1. Änderung des Bebauungsplanes "Steinachfeld" in Frensdorf Gemeinde Frensdorf, Landkreis Bamberg

1. ÄNDERUNG DES BEBAUUNGSPLANES "STEINACHFELD" IN FRENSDORF GEMEINDE FRENSDORF LANDKREIS BAMBERG

FASSUNG VOM 20.09.2022

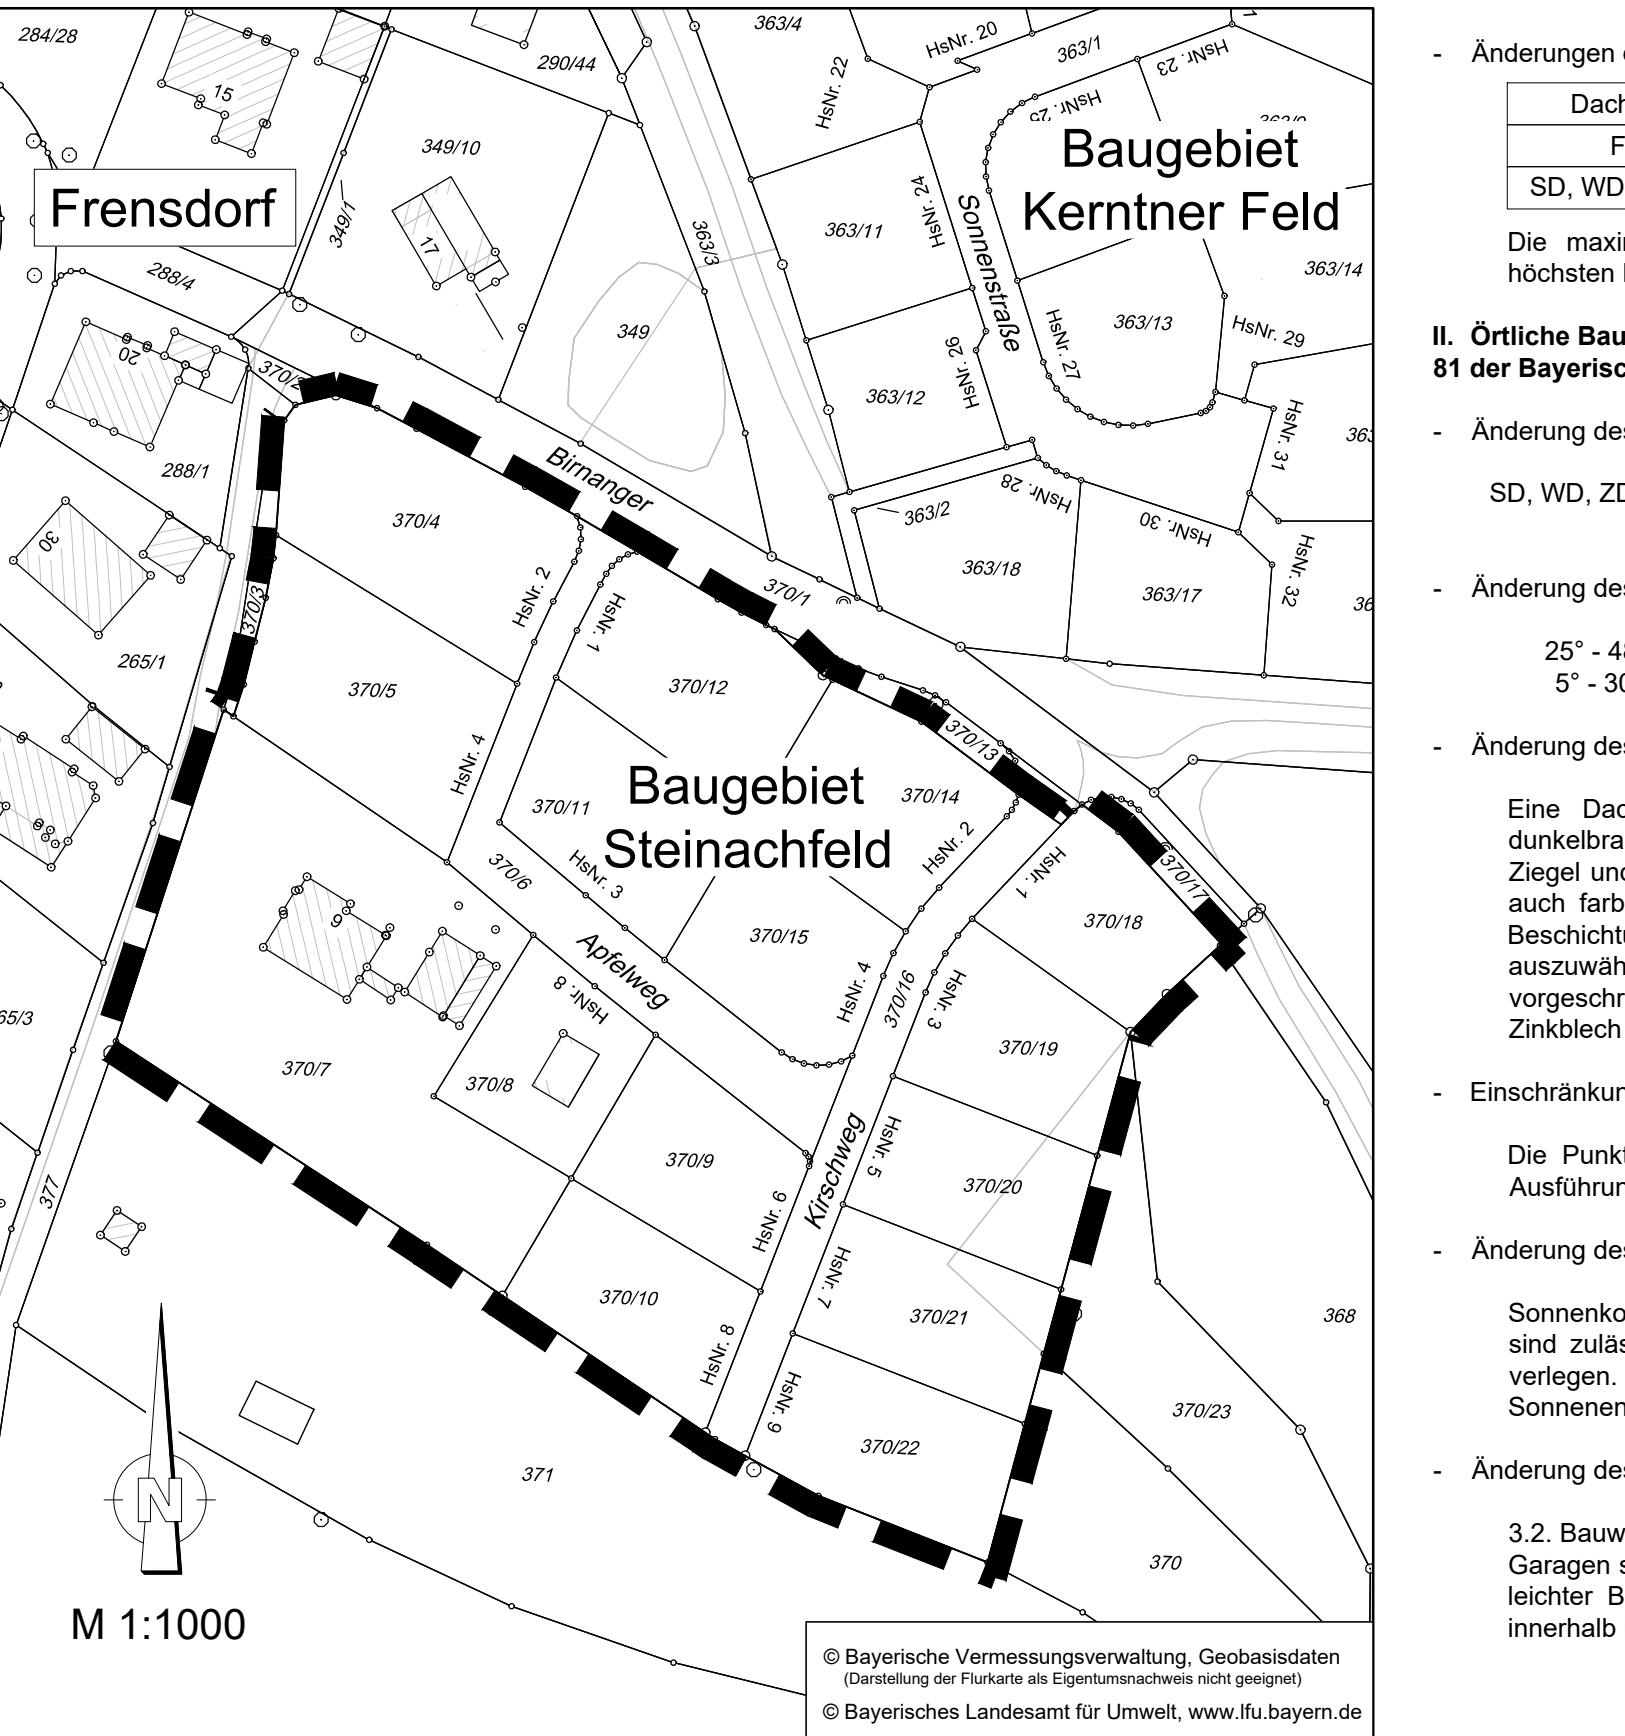
Der Geltungsbereich der 1. Änderung des Bebauungsplanes "Steinachfeld" umfasst folgendes Gebiet mit den Flurnummern 370/4, 370/5, 370/6, 370/7, 370/8, 370/9, 370/10, 370/11, 370/12, 370/14, 370/15, 370/16, 370/18, 370/19, 370/20, 370/21 und 370/22 in Frensdorf (alle Gemarkung Frensdorf):

Die textlichen Festsetzungen des Bebauungsplanes „Steinachfeld“ werden wie folgt geändert bzw. ergänzt:

- Änderung des Punktes „2.3 Anzahl der Vollgeschosse“ wie folgt:

II maximal zulässig sind zwei Vollgeschosse
Staffelgeschosse sind nur im II. Vollgeschoss zulässig.

- Änderungen des Punktes „2.6 Höhe der Gebäude“ wie folgt:

Dachform	Max. Gebäudehöhe
FD	7,0 m
SD, WD, ZD, PD	8,5 m

Die maximale Gebäudehöhe wird von der fertigen Erdgeschossfußbodenoberkante bis zum höchsten Punkt des Daches (First, OK Attika) gemessen.

- Änderung des Punktes „1.1 Dachformen“ wie folgt:

SD, WD, ZD, PD, FD zulässige Dachformen; Satteldach, Walmdach, Zeltdach, Pultdach, Flachdach

- Änderung des Punktes „1.2 Dachneigung“ wie folgt:

25° - 48°	zulässige Dachneigung beim Satteldach
5° - 30°	zulässige Dachneigung beim Walm-, Zelt-, und Pultdach

- Änderung des Punktes „1.3.Dacheindeckungen“:

Eine Dachbegrünung ist bei allen Dachformen zulässig. Die Dächer sind mit roten bis dunkelbraunen und grauen bis schwarzen Tonziegel oder Betondachsteine einzudecken. Glasierte Ziegel und Dachsteine zur Dacheindeckung sind unzulässig; Für die Dachformen Pultdach werden auch farblich beschichtete Metallwerkstoffe als Dacheindeckungsmaterial zugelassen. Die Farbe der Beschichtung ist entsprechend der zulässigen Farbe bei Tonziegel oder Betondachsteine auszuwählen. Für das Flachdach werden keine speziellen Materialien für die Dacheindeckung vorgeschrieben. Dacheindeckungen aus bleihaltigen Materialien, unbeschichtetem Kupfer- oder Zinkblech oder Titanzink sind generell nicht zulässig.

- Einschränkung der Punkte 1.5, 1.6 und 1.7 wie folgt:

Die Punkte „1.5. Dachaufbauten“, „1.6 Zwerchgiebel“ und „1.7 Kniestock“ sind nur bei einer Ausführung I+D und der Dachform Satteldach zulässig.

- Änderung des Punktes „1.8 Sonnenkollektoren und Photovoltaikanlagen“ wie folgt:

Sonnenkollektoren und Photovoltaikanlagen auf den Dachflächen von Haupt- und Nebengebäuden sind zulässig. Die Sonnenkollektoren und Photovoltaikanlagen sind im Gefälle der Dachhaut zu verlegen. Bei Flachdächern ist auch eine aufgeständerte Bauweise zulässig. Die Nutzung von Sonnenenergie wird empfohlen.

- Änderung des Punktes „3.2 Bauweise“ wie folgt:

3.2. Bauweise und Lage
Garagen sind nur eingeschossig und ohne Kniestock zulässig. Garagen aus Wellblech oder ähnlich leichter Bauweise sind nicht zulässig. Garagen, überdachte Stellplätze und Nebenanlagen sind innerhalb und außerhalb der Baugrenzen zulässig.

- Änderung des Punktes „4.1. Einfriedungen“ wie folgt:

Zur Einfriedung der privaten Grundstücke zu den öffentlichen Verkehrsflächen sind freiwachsende oder geschnittene, standortgerechte Hecken oder sockellose Holzlatten- oder Stabmattenzäune oder Trockenmauern oder Naturstein bis zu einer Höhe von 1,20 m zulässig.
Die Pflanzen sind gemäß der Pflanzliste auszuwählen.
Besondersere Regelungen gelten bei Sichtdreiecken.
